**AVIS RELATIF À LA PROTECTION
CONTRE LES EVENTUELS EFFETS NOCIFS ET NUISANCES
PROVOQUÉS PAR LES RAYONNEMENTS NON IONISANTS
GÉNÉRÉS PAR DES ANTENNES ÉMETTRICES STATIONNAIRES**

Commune : NEUFCHATEAU - Exploitant : TELENET GROUP

Référence exploitant : LX6078B

Rapport n° 392 / 2025

Figure 1 : Vue en plan des lieux de séjour et des points de contrôle

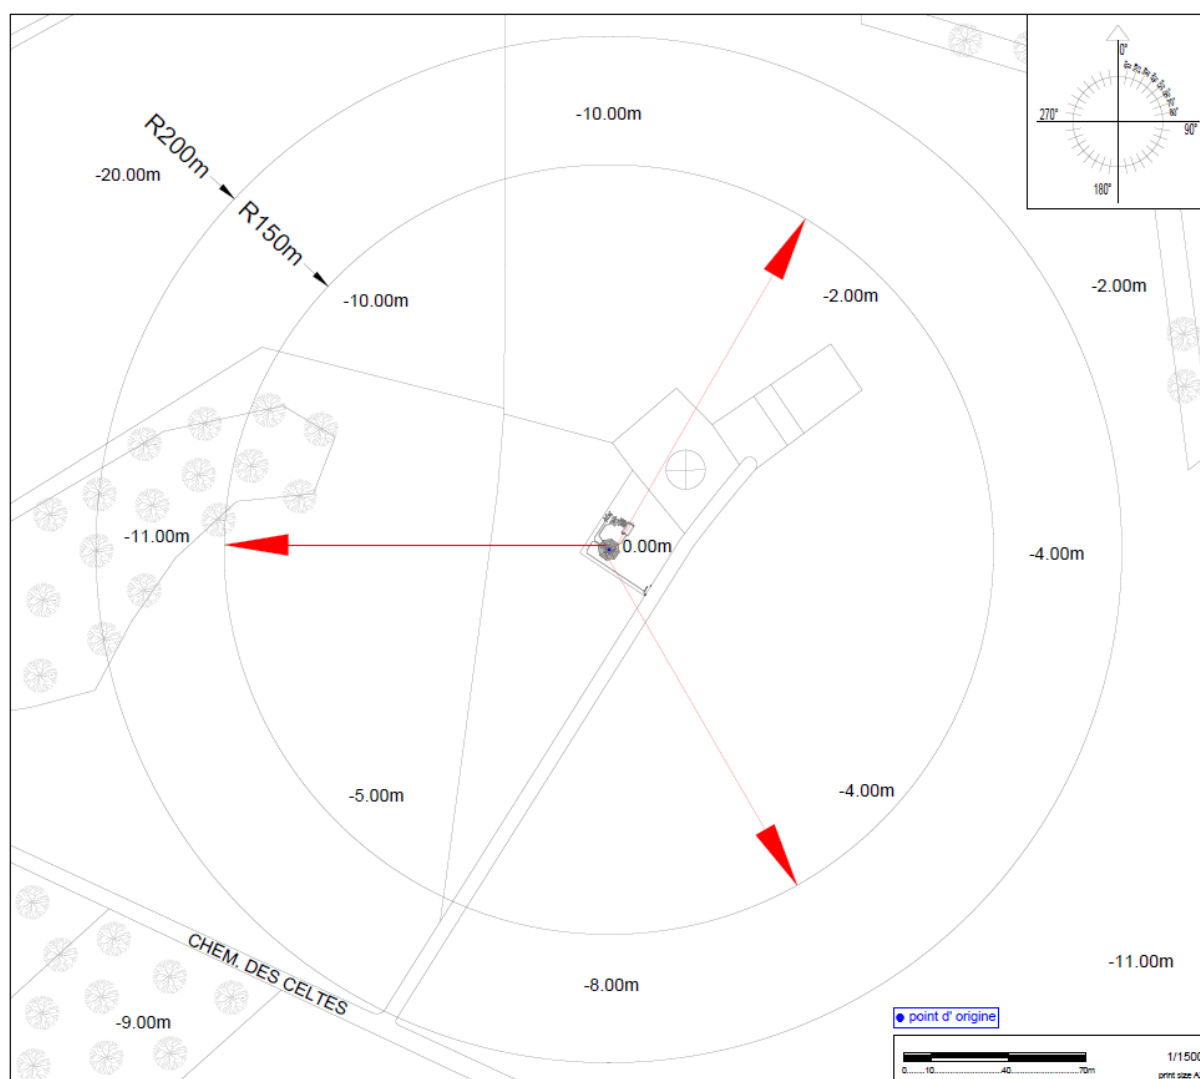
En ce qui concerne les antennes de l'installation mentionnées dans le tableau 1, la distance maximale à laquelle la limite pourrait être atteinte, à l'extérieur, est égale à 92,3 m. S'il n'y a pas de LS à une distance inférieure, les antennes respectent forcément la limite d'immission.

Dans le cas des LS situés à l'intérieur des bâtiments, une atténuation d'obstacle est prise en compte et il en résulte que la distance maximale à laquelle la limite pourrait être atteinte se réduit à 65,4 m.

Figure 2 : Vue en plan des installations d'antennes dans un rayon de 300 mètres autour de l'installation faisant l'objet de la demande d'avis

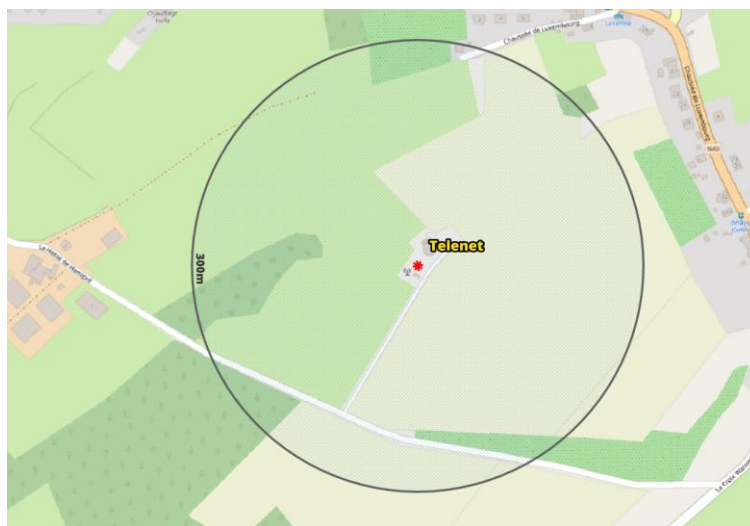
Compte tenu des considérations ci-dessus, il apparaît que l'intensité du rayonnement électromagnétique généré, dans les lieux de séjour situés dans un rayon de 300 mètres autour de l'installation référencée dans le paragraphe 2, par l'ensemble des antennes émettrices stationnaires de l'ensemble des exploitants du même site d'antennes émettrices stationnaires respecte la limite fixée à l'article 4, § 2 du décret.
